Commission économique pour l'Europe**Comité des transports intérieurs****Groupe de travail des transports des denrées périssables****Soixante-dixième session**

Propositions d'amendements à l'ATP: Propositions en suspens**Marquage des engins multi-températures****Communication du Gouvernement français****Contexte**

Exemple de marquage

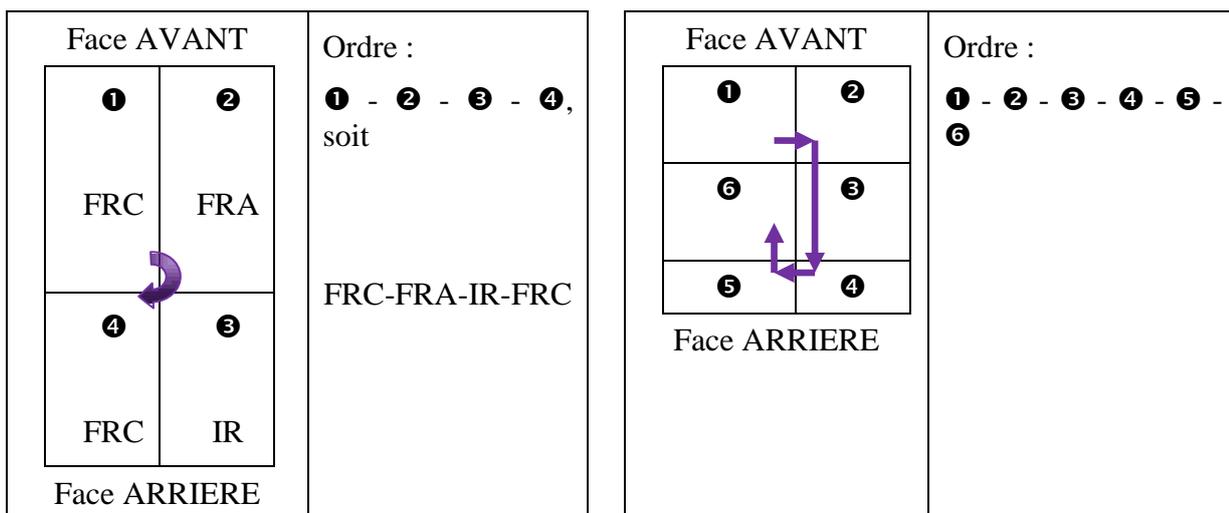
5. Il est proposé de marquer chaque compartiment suivant les règles de marquage des engins mono-température.
6. La marque d'un engin de 3 compartiments sera par exemple FRC-FRC-FRC si les trois compartiments ont des performances identiques. Dans le cas où les compartiments n'ont pas les mêmes performances, ils auront des marquages différents par exemple FRC-FRA, ou encore RRC-IR.
